# 三菱ホイス セールスとサービス

No. 855-0249

## 5t ホイスト油面計位置変更のお知らせ

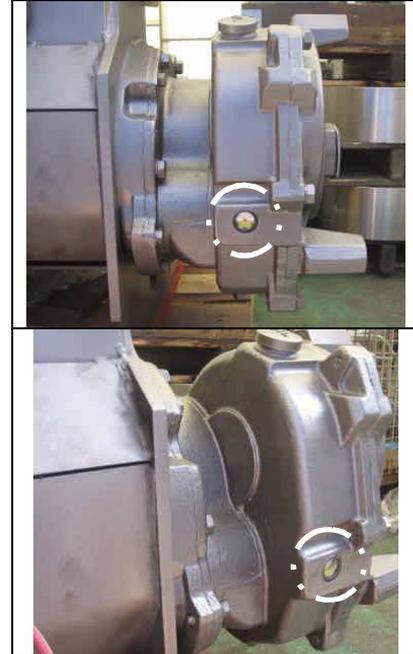
5t ホイストの油面計位置をより点検(確認)しやすい位置に変更しました。

〈変更前〉

〈変更後〉

・現行生産品 …… 5t ホイスト(S形、U2形)

外形寸法に変更はありません。(油面計位置のみ変更)

・ホイスト製品 …… 2013年7月生産分より実施
